Datum
Februari 2008

Kenmerk
K-PZDT-M-08046-ken

Handhaven oostelijke loswal Schelphoek (dijkpaal 75)

Foto 6: Gat tussen 2 caissons op asfaltplateau

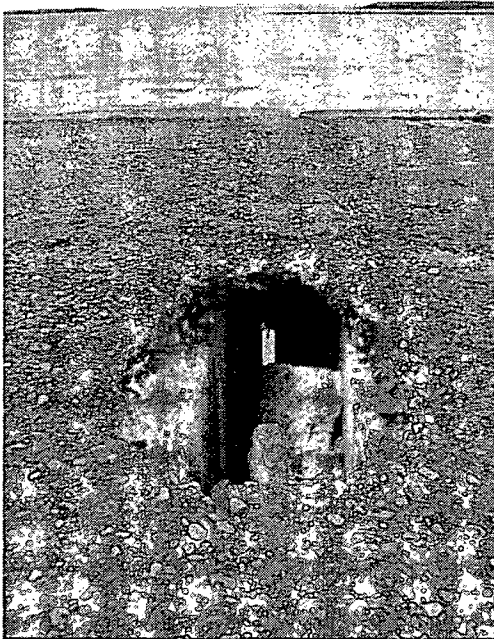
Op de oostelijke loswal is op één plaats tussen 2 caissons een gat in het asfaltplateau aanwezig (foto 6). Hier is te zien dat het onderliggende vulmateriaal (grond en stenen) is geërodeerd.

Aanbevolen wordt de loswal als volgt te renoveren:

1. Asfalt boven alle aansluitingen tussen de caissons opbreken. In totaal zijn er 5 aansluitingen (zie figuur 1);
2. Ruimtes tussen de caissons aan de voorkant (Oosterscheldekant) over een lengte van enige meters leegmaken of opschonen indien reeds sprake is van erosie;
3. Ruimtes opvullen met stortsteen en die vol-en-zat penetreren;
4. Reparaties afdekken met asfalt zodat weer een doorgaand asfaltplateau aanwezig is.
